# AUTORITÀ DI BACINO INTERREGIONALE DEL FIUME MAGRA

DECRETO N. 37

DEL 15.06.11

**Oggetto:** Modifica degli elaborati cartografici di cui all'art. 4 delle Norme di Attuazione della DCI n. 180/06, ai sensi dell'Art. 43 comma 3 lett. a) punto 1 delle stesse Norme - Modifica alla Tav. 3 "*Carta della pericolosità geomorfologica*", ed alla Tav. 6 "*Carta del rischio geomorfologico elevato e molto elevato*" Sezione CTR 233140 "*Beverone – Castiglione Vara*", Comune di Beverino, loc. Ronchi-Cava.

Stato attuale (Art. 4 Nda DCI 180/06 Tav. 3 Sezione 233140)

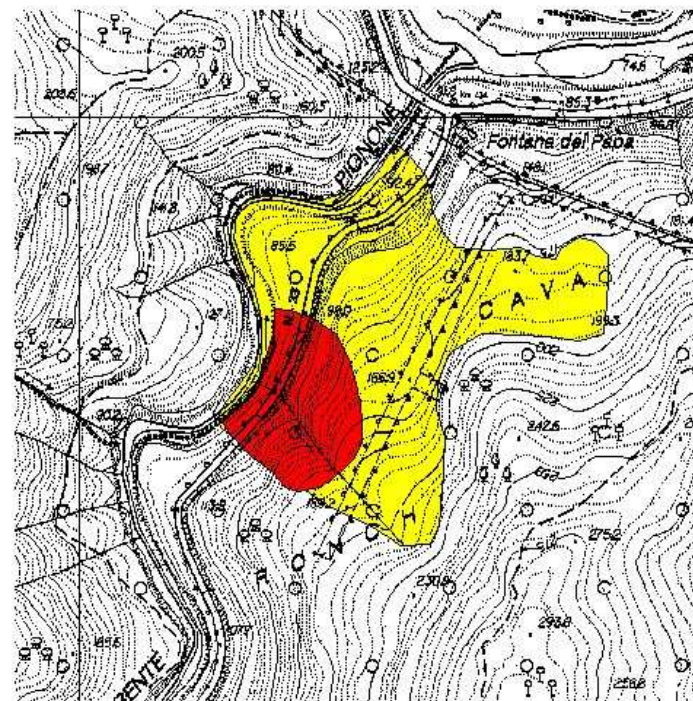
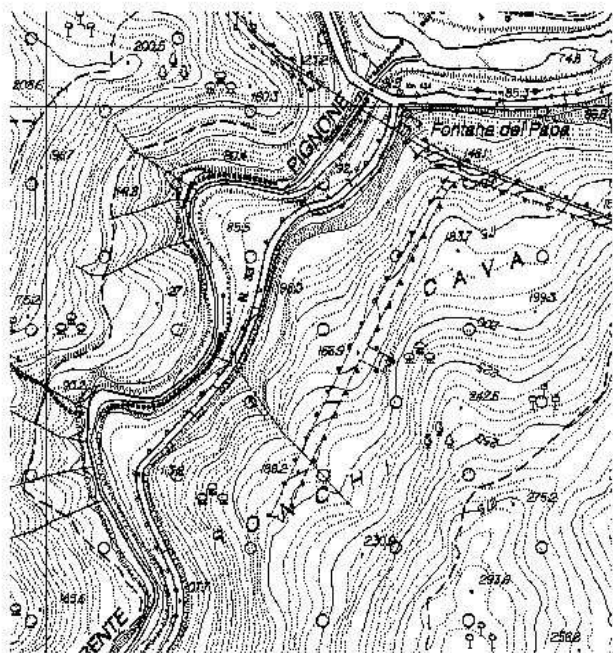
Modifiche agli elaborati cartografici di cui all'art. 4 Nda DCI 180/06 ai sensi dell'art. 12 comma 4 e con le modalità di cui all'art. 43 comma 3 lett. a) punto 1. Aggiornamento del quadro conoscitivo – Modifica parziale da PG2 a PG4 ed ampliamento di un'area a Pericolosità Geomorfologica Media – PG2 nella Sez. 233140 della Tav. 3. Località Ronchi - Cava, Comune di Beverino.

Stato attuale (Art. 4 Nda DCI 180/06 Tav. 6 Sezione 233140)

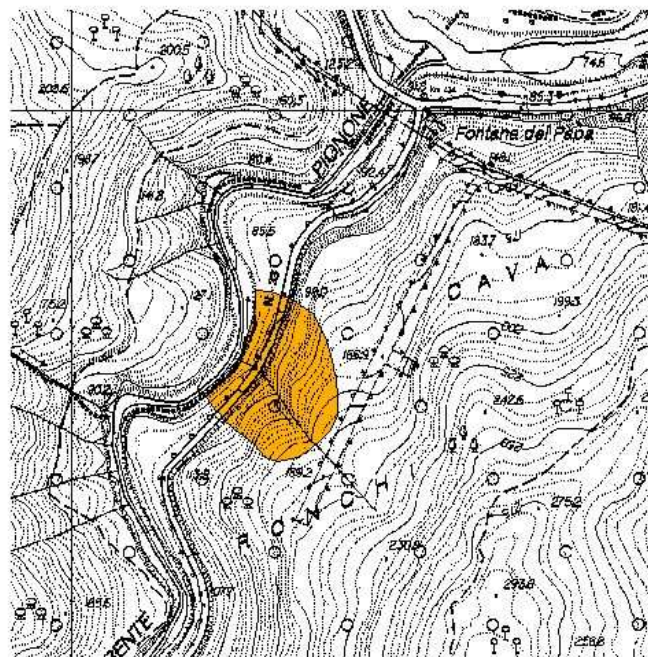
Modifiche agli elaborati cartografici di cui all'art. 4 Nda DCI 180/06 ai sensi dell'art. 26 comma 3 e con le modalità di cui all'art. 43 comma 3 lett. a) punto 1. Aggiornamento del quadro conoscitivo – Inserimento di nuova area a Rischio Geomorfologico Elevato – RG3 nella Sez. 233140 della Tav. 6. Località Ronchi - Cava, Comune di Beverino.
